**DODATEK č. 1**  
**ke Smlouvě o dílo ze dne 31.05.2023**  
(dále jen „Dodatek“)

na zhotovení díla „**III/30410 Červená Hora – rekonstrukce propustku**“.

## EVIDENČNÍ LIST ZMĚNY STAVBY

SO 101 - Komunikace, propustek a vegetační úpravy

**Příloha č.1 – Fotodokumentace (4. 8. 2023)**

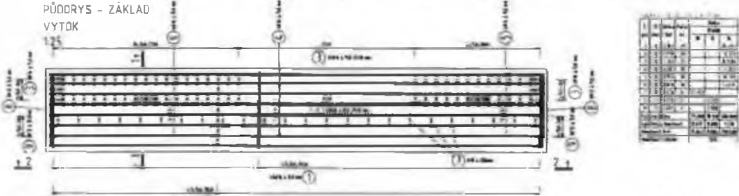
1. Na základě během stavby provedeného posouzení třídy těžitelnosti hornin a zemín, zpracované společností 4G consite s.r.o., došlo k úpravě procentuálního rozdělení objemu vytěžených zemín a hornin dle konkrétních tříd těžitelnosti I. - 45%, II. - 5% a III. - 50% (během zemních prací stavba narazila na skálu a tím došlo ke ztížení podmínek pro provádění prací). Dle projektové dokumentace bylo na základě zkušeností s obdobnými projekty v dané lokalitě provedeno zařazení do třídy těžitelnosti II. - 100%. Na základě této úpravy vzniknou méněpráce v hodnotě -92 148,50 Kč bez DPH a vícepráce v hodnotě 139 503,77 Kč bez DPH. Jedná se o práce, které nebyly zahrnuty v původním závazku ze smlouvy na zakázku, jejich potřeba vznikla v důsledku okolností, které zadavatel jednal s náležitou péčí nemohl předvídat, a tato změna nemění celkovou povahu zakázky.

ad 1 ) změna třídy těžitelnosti výkopu pro založení propustku – po prostudování posouzení těžitelnosti se změnou souhlasíme

PŮDORYS - ZÁKLAD  
VÝTOK

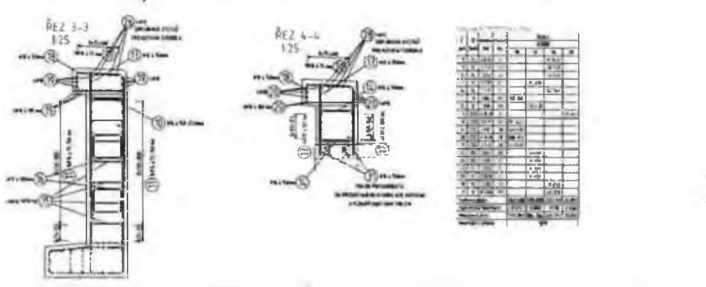
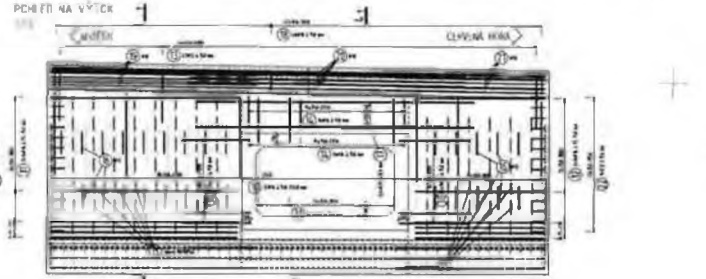
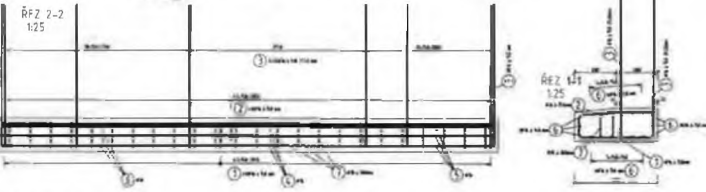
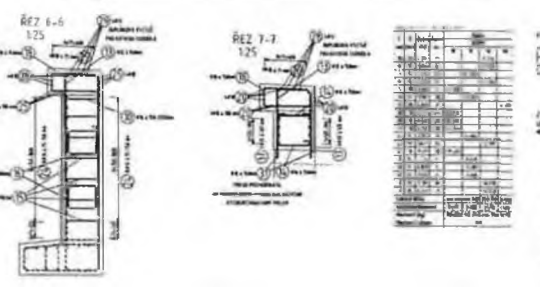
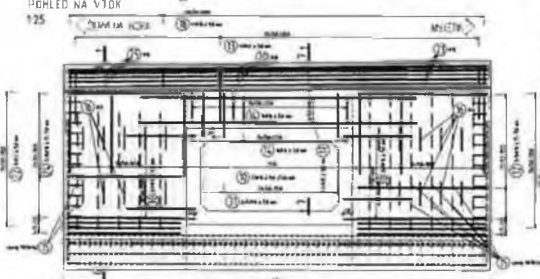
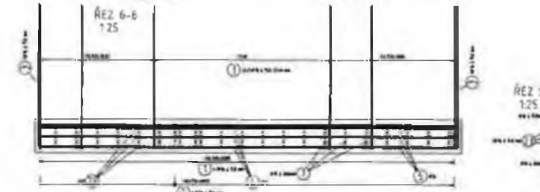
2. Na základě rozhodnutí Správce stavby a autorského dozoru bude provedeno dovyžitvení propustku vlepením výztuže do koncových rovnových prefabrikátů, čímž se dočasně pevnějšího spojení rovnového prefabrikátu s monolitickým ŽB čelem. Vícepráce 64 691,20 Kč bez DPH. Změna nemění celkovou povahu zakázky a nejedná se o podstatnou změnu závazku ze smlouvy na veřejnou zakázku.

3. Na základě vypracované RDS bylo doplněno množství potřebné výztuže. Méněpráce -106 122,50 Kč bez DPH. Jedná se o méněpráce na základě skutečně provedených prací, které byly omezeny po provedení stavebních prací. Tyto méněpráce nemají vliv na funkčnost a kvalitu díla. Změna nemění celkovou povahu zakázky a nejedná se o podstatnou změnu závazku ze smlouvy na veřejnou zakázku.

ad 3) doplnění lepení výztuže do prefabrikovaných dílců – souhlasíme

## SESTAVA ZSH2 - LEVÁ ŘÍMSA

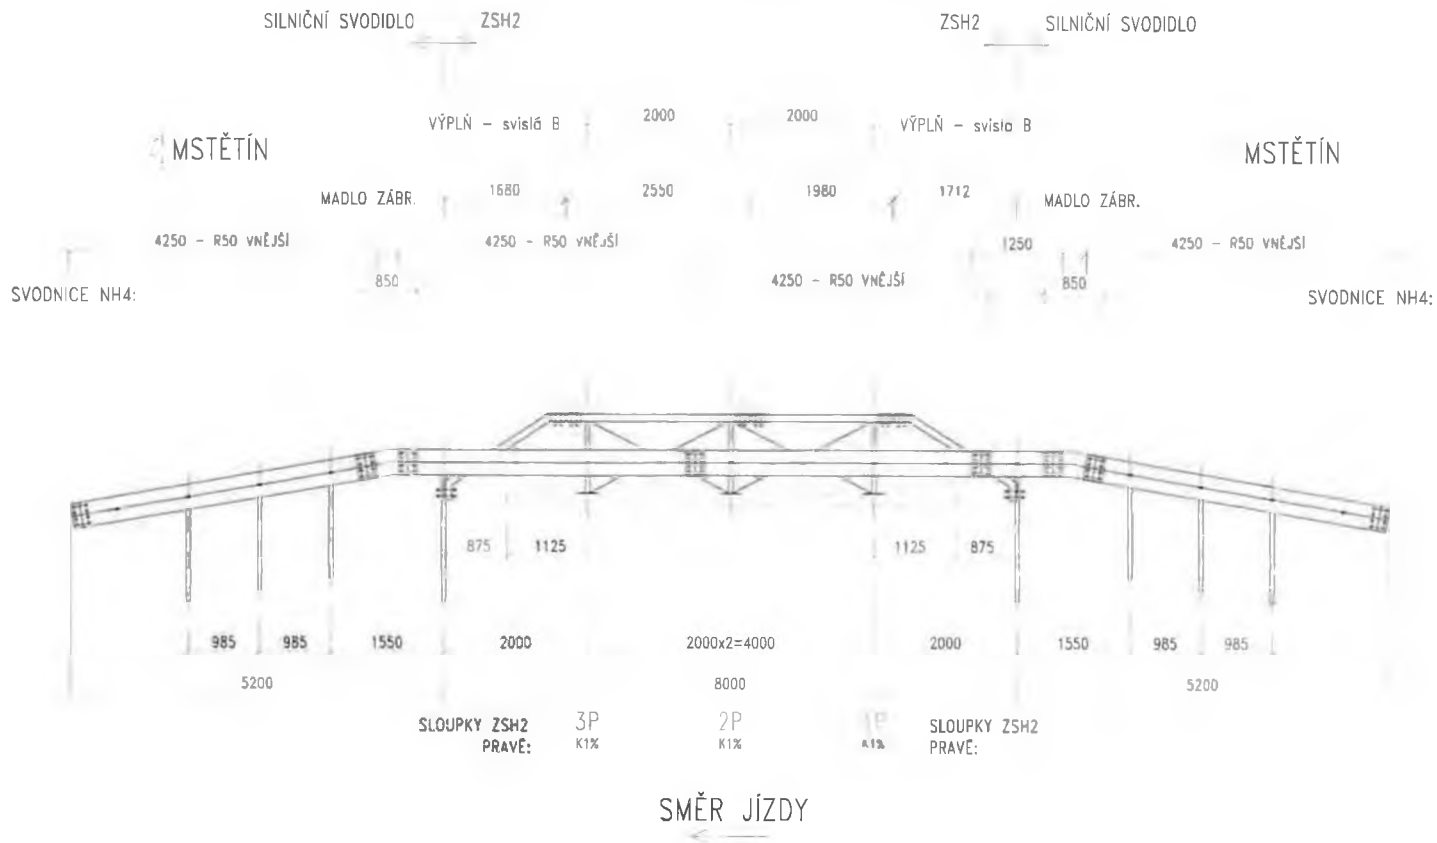
4. Z důvodu nesouladu mezi projektovou dokumentací a soupisem prací je nutno provést záměnu mostního svodidla (uvedeno v soupisu prací) za zábradelní svodidlo (uvedeno v PD). Zábradelní svodidlo bude doplněno krátkými náběhy z jednostranného silničného ocelového svodidla, úroveň zábradlení H2. Touto úpravou vzniknou vícepráce v hodnotě 273 518,88 Kč bez DPH a méněpráce v hodnotě -325 000,00 Kč bez DPH. Jedná se o práce, které nebyly zahrnuty v původním závazku ze smlouvy na zakázku, jejich potřeba vznikla v důsledku okolností, které zadavatel jednal s náležitou péčí nemohl předvídat, a tato změna nemění celkovou povahu zakázky.
